RAPPORT DU JURY

concours d'architecture

Centre des sciences physiques et mathématiques

Université de Genève

Aménagements extérieurs

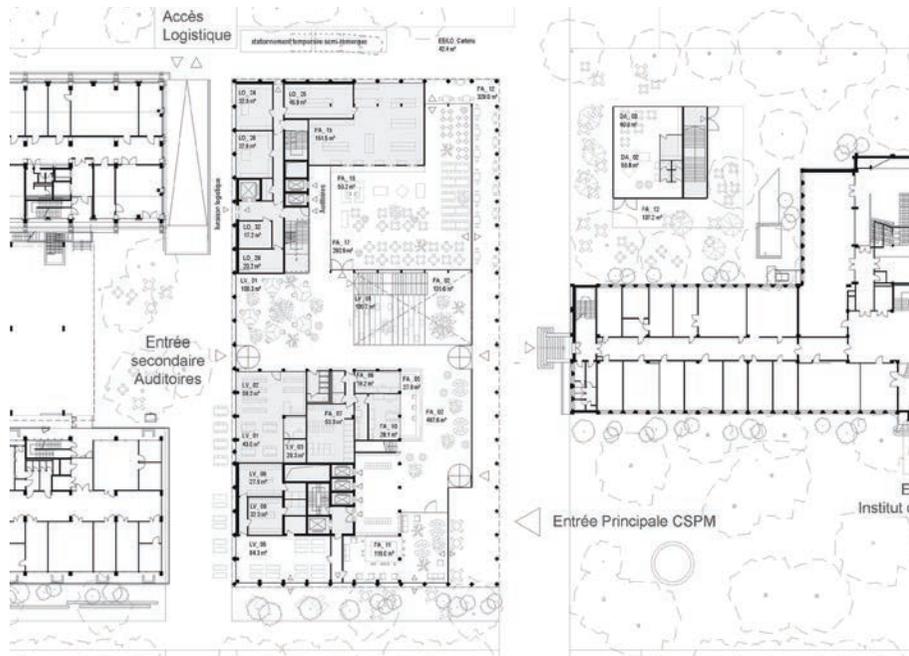
Le jury salue l'effort de réflexion à grande échelle ainsi que l'attention portée à l'aménagement de l'espace public au niveau de l'îlot, tout en s'interrogeant sur la pertinence des solutions proposées.

Le parvis des sciences est relégué du côté de l'Institut de Physique. En grande partie minéralisé et déconnecté du nouveau bâtiment, il questionne à la fois la cohérence et la pertinence de cette disposition ainsi que la pression d'usages imposés à l'un des rares espaces disposant de pleine terre.

Le quai Ansermet est réduit à une voie dédiée aux piétons et vélos avec un trottoir élargi côté bâti (voir recommandations générales). Le trottoir présente une végétalisation en alignement tout le long de l'axe. Si le jury apprécie l'idée de recréer une voûte arborée notamment le long bâtiment sciences 2 et 3 en dialogue avec la ripisylve de l'Arve, il questionne le traitement indifférencié et la pertinence de le conserver face au dégagement du bâtiment patrimonial et la relation plus large avec les rives de l'Arve.

Enfin, le jury exprime des réserves quant à la faisabilité et à la pertinence de la proposition de déplacement et replantation des arbres existants.

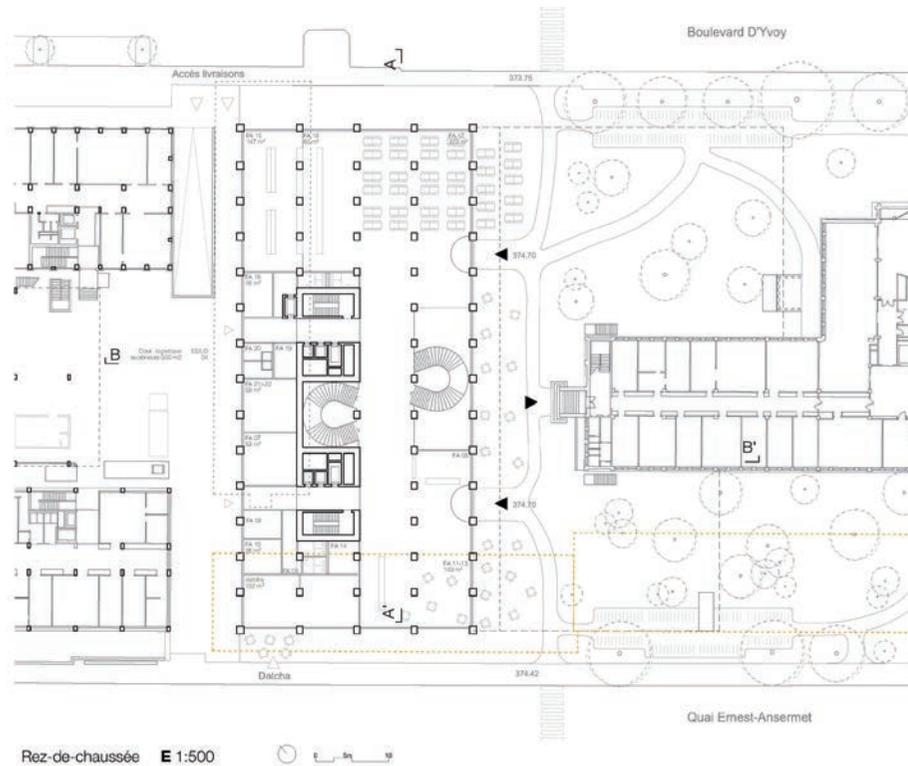
Avec un écrin végétal parcouru de chemins, le projet valorise le patrimoine existant en créant une continuité avec le futur parc de l'Arve, idéale pour instaurer une ambiance de campus avec des espaces de repos végétalisés. La proposition simple, est efficace et élégante et semble adaptée à l'échelle du projet.

Les parcours pourraient toutefois être affinés pour mieux correspondre aux usages des différents bâtiments. Enfin, il serait pertinent d'intégrer dès le départ la charge de terre nécessaire pour les plantations sur dalle (voir recommandations générales).

Aménagements extérieurs

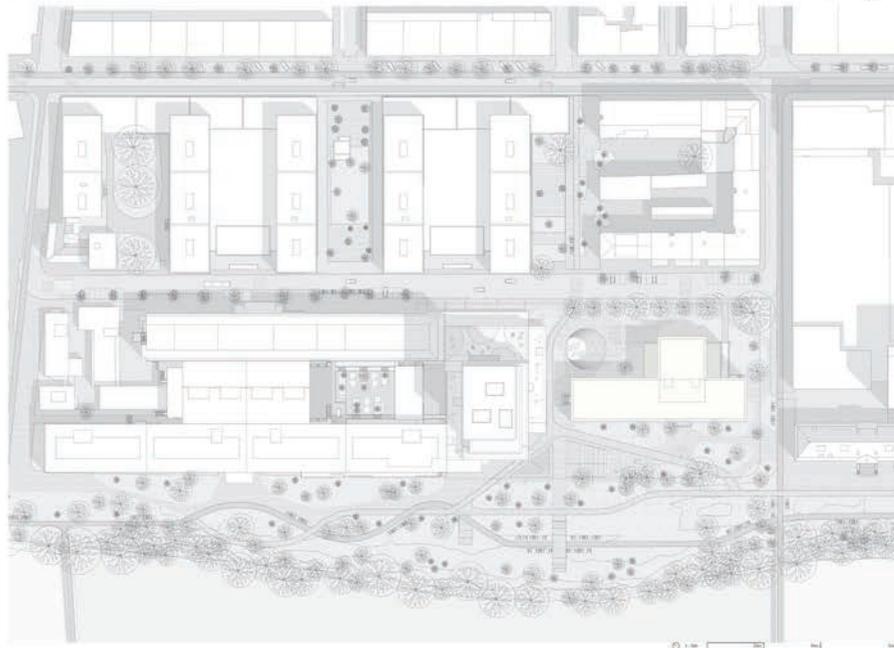
Le concept de campus s'incarne dans la création d'un parc qui s'étendrait du boulevard d'Yvoy à l'Arve, effaçant totalement la trace de l'actuel quai Ansermet. Si le jury reconnaît la force de l'intention, il note une incompatibilité avec la situation projetée du quai à l'horizon de la construction du CSPM, qui constitue une donnée de base. Le concurrent est invité à faire évoluer son projet en intégrant cette contrainte tout en conservant le caractère recherché.

Rendu 1^{er} degré, plans

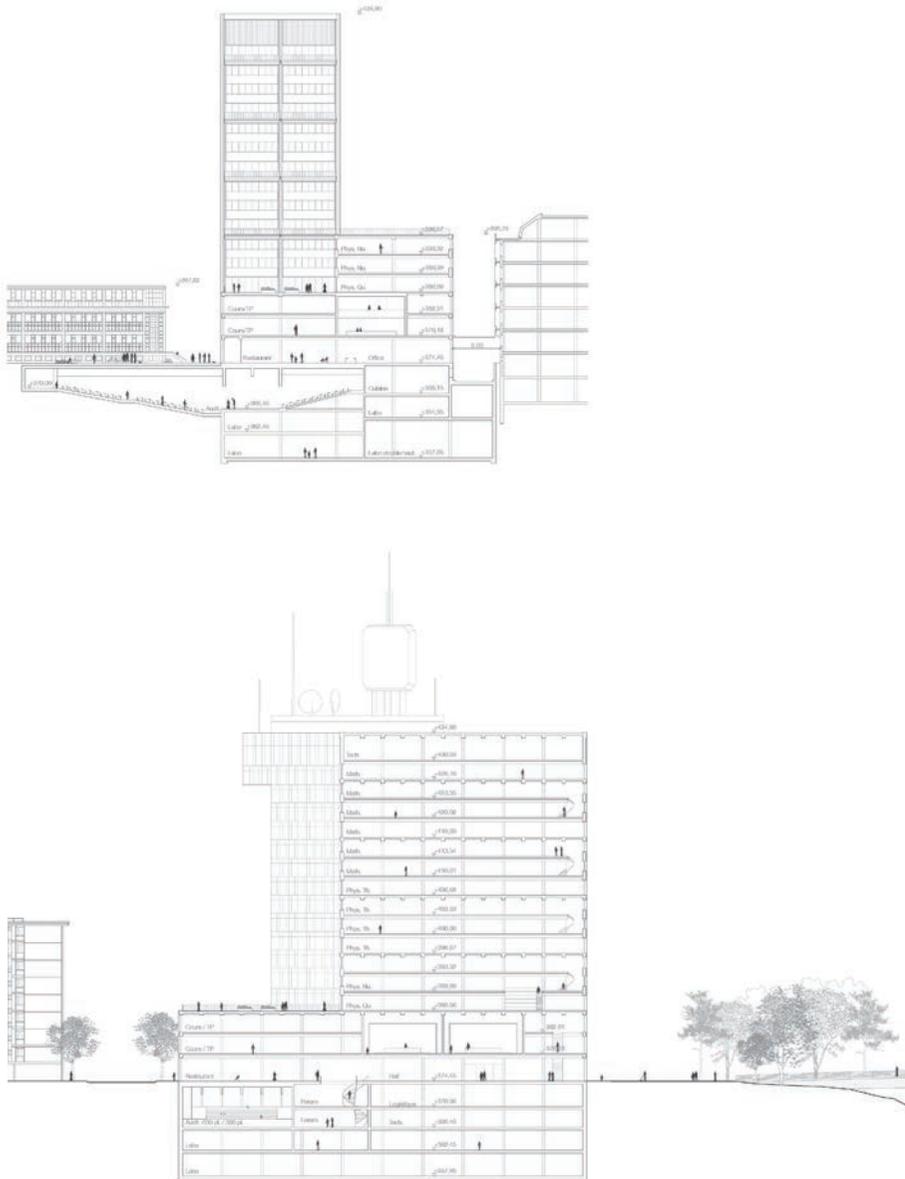
- L'accès pompier à la cour entre Sciences 2 et Sciences 3 est compromis par l'implantation d'un escalier extérieur. Ce point devra être corrigé dans l'étape à venir.
- Les couloirs techniques ainsi que les gaines verticales ne sont pas représentés dans les étages de laboratoires. Ces éléments devront être implantés lors de l'étape à venir.

Aménagements extérieurs

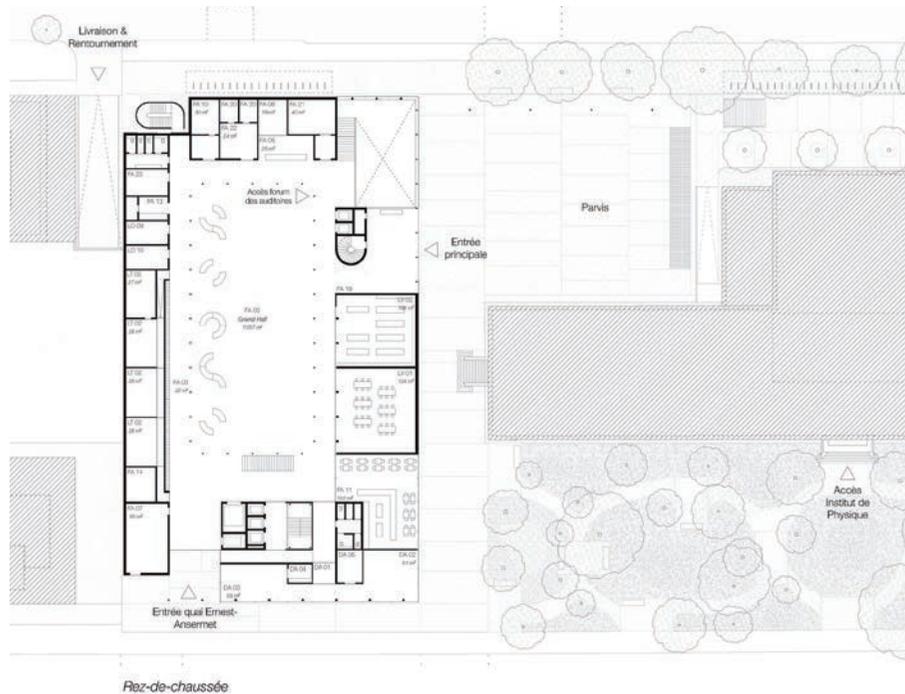
Par la création d'une frontalité transversale aux rues, le projet entend conférer naturellement une nouvelle vocation aux espaces situés de part et d'autre de l'Institut de physique. Côté quai Ansermet, un parc généreusement planté fait face aux rives arborées de l'Arve. Côté boulevard d'Yvoy, un parvis à l'allure résolument urbaine offre un espace public généreux à l'échelle de la fréquentation universitaire, mais qui pourrait aussi bien devenir la place qui manque au quartier. Ce faisant, la qualification du boulevard en autre chose qu'un arrière est entamée.
